VZ1/PRAV/2025

Vysvětlení, doplnění, změna zadávací dokumentace k veřejné zakázce č. VZ/1/2025 - „Přístavba prostor v Dejvickém divadle, Zelená 1084/15“ (DI č. 6)

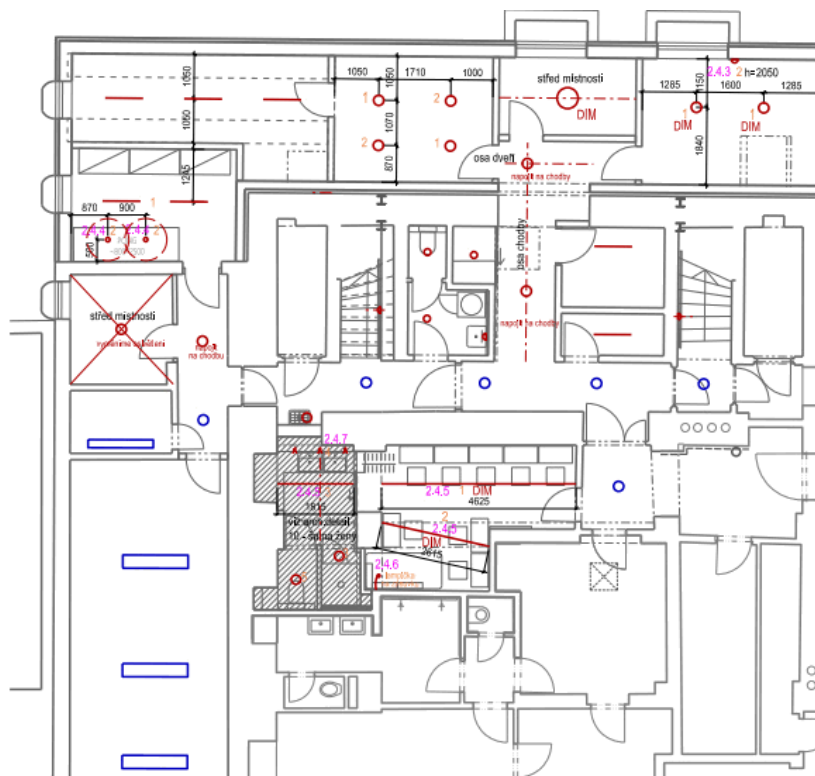
Na základě odpovědi v DI č.2, ČÁST A dotaz č.3 zvořile žádáme Zadavatele, aby doplnil do dokumentu DD_DPS_15_osvetleni.pdf číselné označení ve tvaru x.x.x. ke svítidlům, aby je bylo možné číselně identifikovat s knihou svítidel v tomto dokumentu uvedenou. Některá svítidla nemají žádné číselné označení, např. tato ve 2.NP:

Dokumenty doplněny - vloženo do záložky „Zadávací dokumentace“ - VZ1-2025_prilohy_DI_c6.
